2023_CBS_12005 Integrale heraanleg van de Petercelle-as te Gent – Ontwerpplannen - Goedkeuring

Beslissing: Goedgekeurd in besloten vergadering van 14 december 2023

1. Koophandelsplein

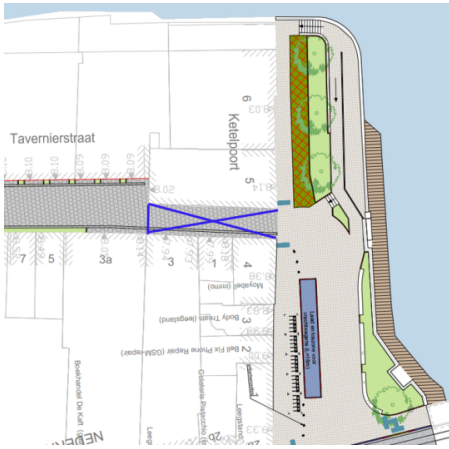
- Smeedijzeren hekwerk met de bijhorende blauwe hardstenen elementen:
 - Geen aanpassingen van het ontwerp noodzakelijk:
 - ° Er zijn geen wijziging aan het smeedijzeren hekwerk met de bijhorende blauwe hardstenen elementen voorzien.
- Tramhalte aan de oostzijde van het Gerechtshof:
 - Geen aanpassingen van het ontwerp noodzakelijk:
 - ° Er zijn geen ingrepen aan het blauwe hardstenen hekwerk (pijlers, plint en leuning) en de poortjes in dit hekwerk voorzien.
 - ° Het afgewerkte vloerpeil van de halte is onder de bovenzijde van de plint van het hekwerk voorzien.
 - ° Er wordt geen luifel voorzien op dit perron.

- Beschermd monument "Kapelletje Schreiboem en kloostergevel", Kortrijksepoortstraat 252-252A

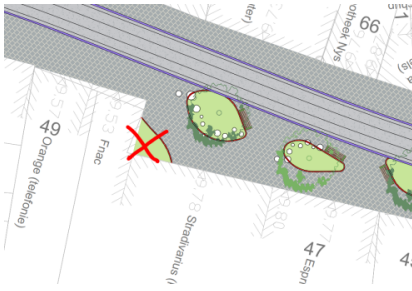
Geen aanpassingen van het ontwerp noodzakelijk:

- ° Er wordt geen luifel voorzien op dit perron.

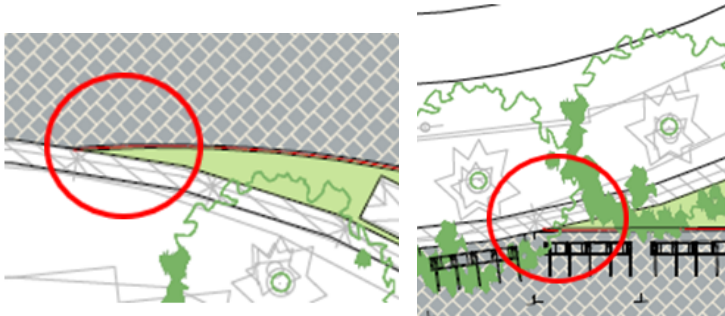
- De driehoekige restant van de groenzone op het Koophandelsplein wordt geschrapt.

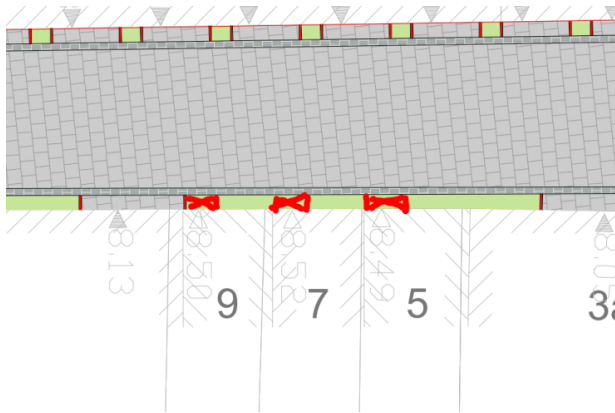
- de scherpe hoeken van de plantvakken langs het ronde hekken. Deze zullen afgestompt worden zodat minimale breedte (60-80 cm) wordt aangehouden.

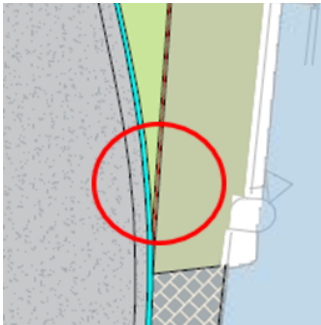
- De geveltuinen in de F. Tavernierstraat zullen onderbroken worden t.h.v. huisnrs. 5-7-9.

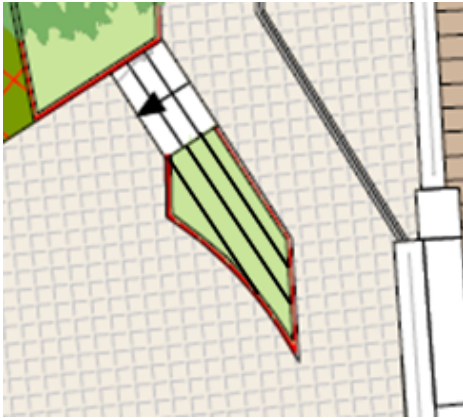
- Het plantvak in de Sint-Kwintensberg wordt vergroot: zie advies brandweer.
- De geveltuinen in de Verlorenkost kant even huisnummers zullen onderbroken worden thv keldergaten.
- Verlorenkost, recht tgov. Albert Baertsoenkaai: plantvak zal afgestompt worden zodat minimale breedte (60-80 cm) wordt aangehouden.

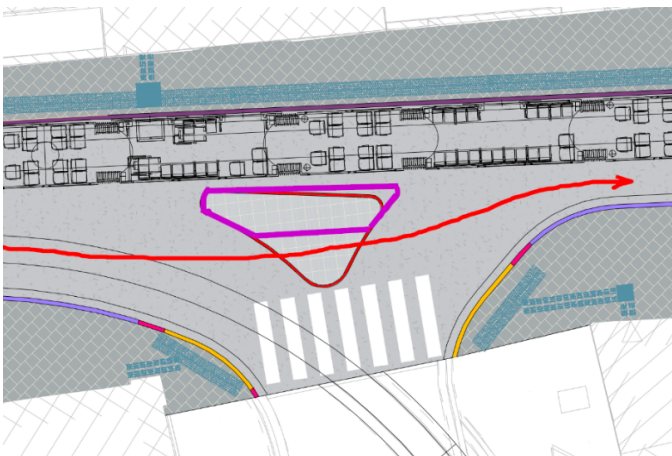
2. In de Verlorenkost staan geveltuinen ingetekend aan de noordzijde. Om de kwaliteit van de voetgangersruimte te garanderen, kunnen deze enkel worden uitgevoerd, mits deze nadien volgens de regels van de kunst worden onderhouden.

- Geen aanpassingen aan het ontwerp noodzakelijk. Wel een aandachtspunt voor postinterventie.

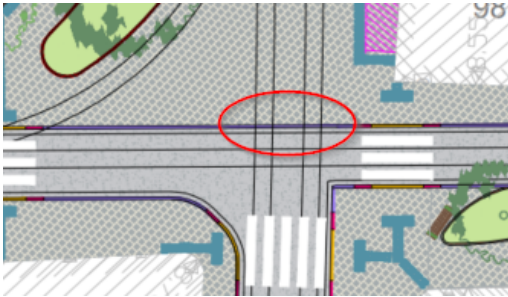
5. Ter hoogte van het kruispunt van de Veldstraat met het Koophandelsplein, vragen wij een gelijkgrondse, naadloze overgang in het belang van de fietsveiligheid.

- Ter hoogte van het kruispunt van de Veldstraat met het Koophandelsplein zal een gelijkgrondse, naadloze overgang voorzien worden.

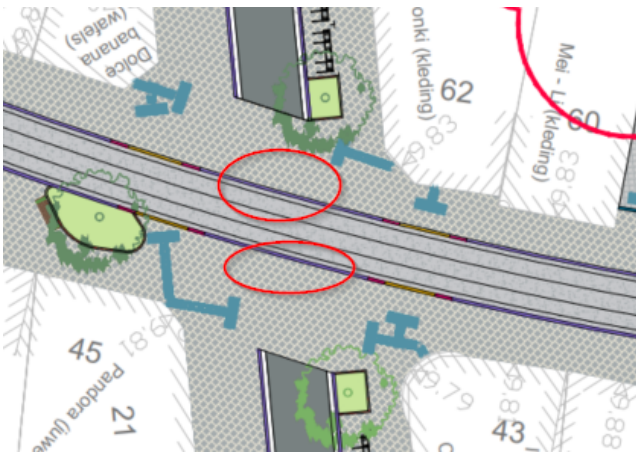
6. Dezelfde opmerking als onder punt 5 maken wij met betrekking tot de aanleg van het kruispunt Veldstraat met de Hoornstraat en Volderstraat.

- Ter hoogte van het kruispunt Veldstraat met de Hoornstraat en Volderstraat zullen gelijkgrondse, naadloze overgangen voorzien worden.

- Straatmond Sint-Kwintensberg

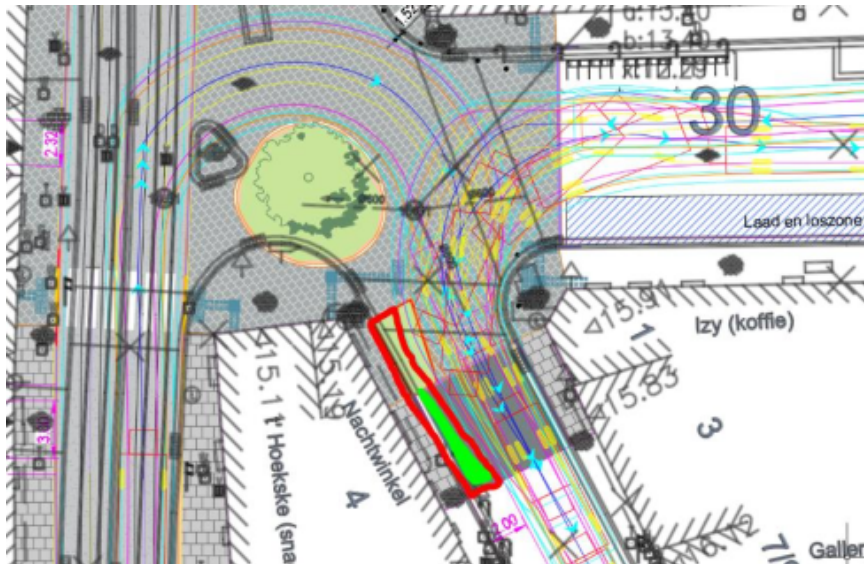
1. het aanpassen van hieronder vermelde kruispunten in functie van de vlotte doorgang voor de voertuigen van de brandweer.
2. het voorzien van overrijdbare middeneilanden en trottoirs (inclusief verlaagde boordstenen) daar waar blijkt uit simulaties dat brandweer ladderwagen 33 over deze zones dient te rijden
3. te voldoen aan de hiervoor vermelde maatregelen en reglementeringen

1. Het ontwerp wordt aangepast als volgt:
